Änderungen zum Originaldesign

Ausgangsprojekt: <https://www.instructables.com/DIY-REFLOW-OVEN>

Ausgabe:	04.10.2025 16:48		Zeichner: Peter Lampe	Blatt 1
Änderung:	04.10.2025 16:47		Reflowofen V1.0	
Datei:	Reflowofen_1.T3001	Projekt: Reflowofen

Änderungen Hardware:

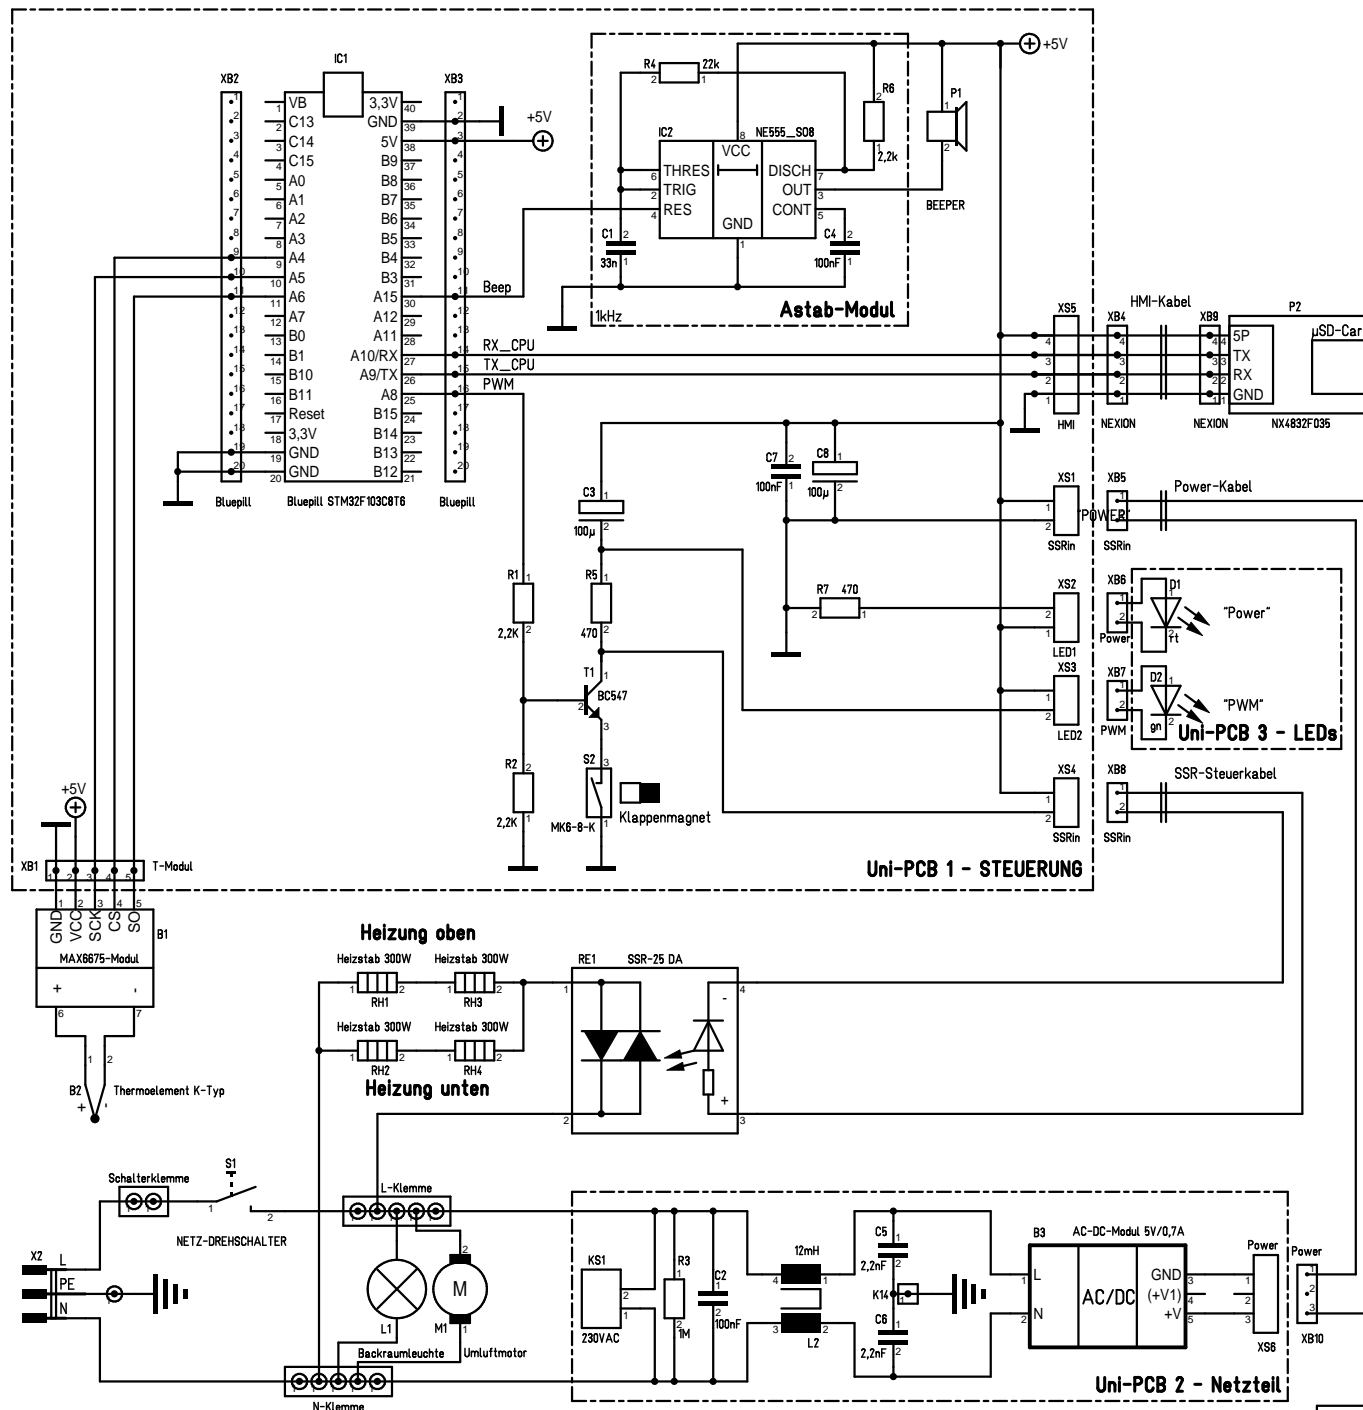
- SSD-Ansteuerung über 5V-Transistortreiber (höhere Schaltzuverlässigkeit)
- LED-Anzeigen für POWER und PWM hinzu
- Notabschaltung Heizung mittels Reed-Kontakt in der Tür
- Ummantelung des T-Fühlers entfernt
- dadurch thermische Trägheit des Thermoelement verringert
- Einbau einer Backraumleuchte
- Verzicht auf Levelshifter bei Verwendung des ausgewählten HMI-Displays P2
- Einbau eines BEEPERS, der das Ende des Lötprozesses signalisiert (durch erweiterte Firmware-Version realisiert)
- Aufbau von NETZTEIL und STEUERUNG auf zwei separaten Lochrasterplatten, zur besseren Anpassung an verschiedene Ofenbauformen.
